**Parere n. 421 del 24 gennaio 2022**

<b>Progetto:</b>	<p><i>Verifica di ottemperanza</i></p> <p><b>Progetto di adeguamento della Diga di Ceppo Morelli sul Torrente Anza Condizioni ambientali n. 6 e n. 7</b></p> <p><b>ID_VIP 7506</b></p>
<b>Proponente:</b>	<p><b>Edison S.p.A.</b></p>

*Figura 1 - tratta dal PMA del Proponente*

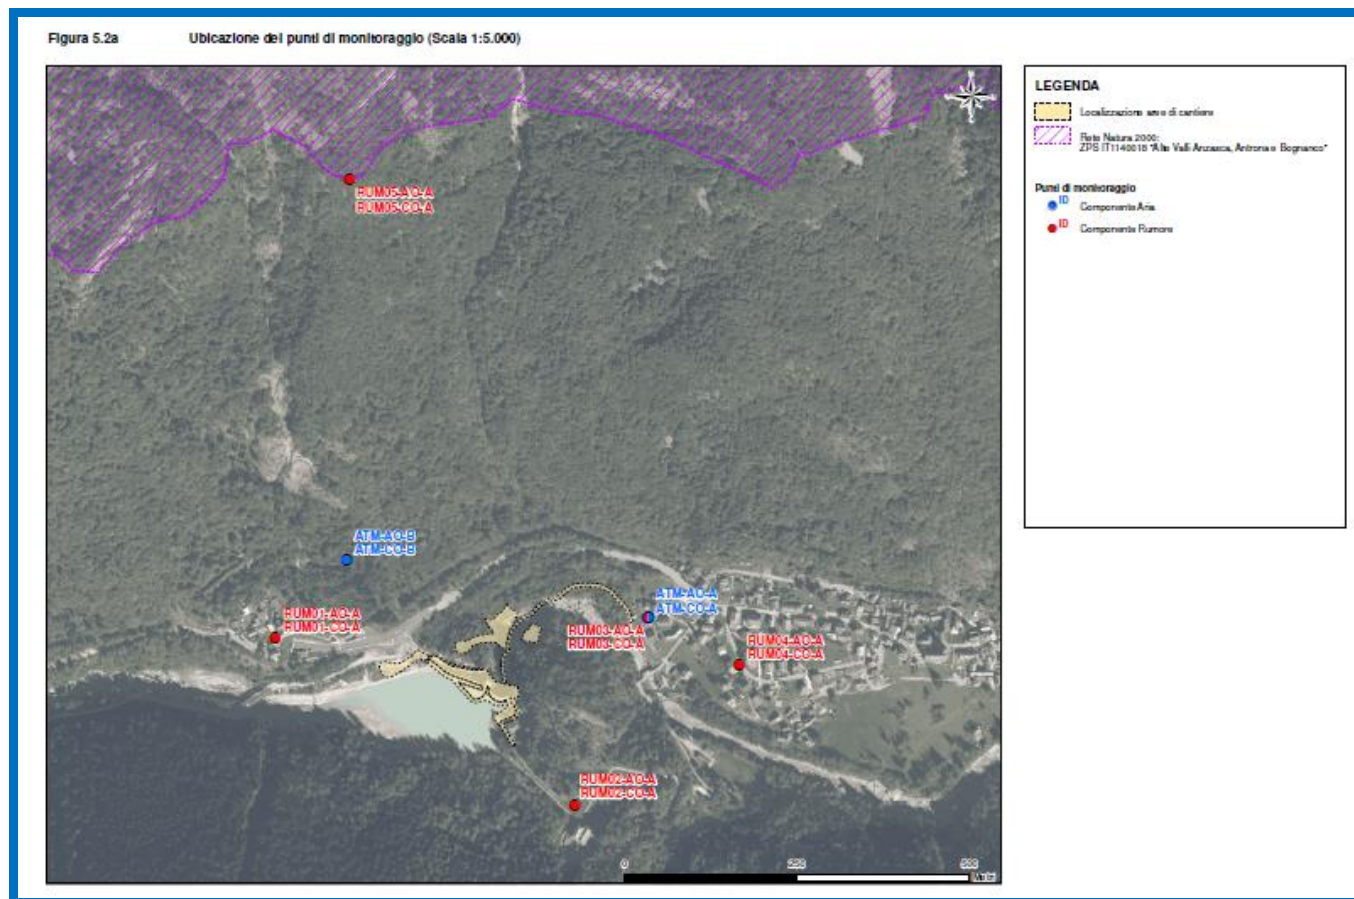
*Il “Piano per il Monitoraggio Ambientale” presentato è in linea generale condivisibile anche se si rileva la mancanza di un piano di azione che permetta di intervenire in maniera rapida e adeguata qualora si presentassero delle criticità. Inoltre, per quanto riguarda la matrice Atmosfera, per garantire la copertura richiesta dall’allegato I del D.Lgs 155/2010 ciascuna campagna annuale deve avere una durata tipicamente pari a 8 settimane equamente distribuite nel corso dell’anno. Si concorda con lo svolgimento del monitoraggio delle polveri (PM10 e PM2,5) nel periodo di sovrapposizione delle fasi di demolizione di parte del corpo diga esistente e delle operazioni di movimentazione del materiale lapideo per le sistemazioni spondali a valle della diga, che rappresenta il periodo potenzialmente più critico dal punto di vista delle emissioni polverulente.*

- prevedere un piano di azione che permetta di intervenire in maniera rapida e adeguata qualora si rilevassero delle criticità nel corso del monitoraggio ambientale;
- adeguare per la matrice Atmosfera la durata delle campagne di monitoraggio previste nel PMA.

- il Proponente ha redatto e trasmesso un Piano di Monitoraggio Ambientale condivisibile sia per la Componente Atmosfera sia per la Componente Rumore in corrispondenza dei ricettori più esposti e dell'area ZPS IT1140018 "Alte Valli Anzasca, Antrona, Bognanco", per le quali si raccomanda **"un posizionamento adeguato in relazione alle specie presenti, in particolare di avifauna, più sensibili e critiche"**;

- risultano condivisibile le osservazioni formulate dall'ARPA Piemonte nel merito di:
  - o - prevedere un piano di azione che permetta di intervenire in maniera rapida e adeguata qualora si rilevassero delle criticità nel corso del monitoraggio ambientale;

- o - adeguare per la matrice Atmosfera la durata delle campagne di monitoraggio previste nel PMA in ragione di quanto prescritto dall'allegato I del D.Lgs 155/2010 per ciascuna campagna annuale di durata tipicamente pari a 8 settimane equamente distribuite nel corso dell'anno.
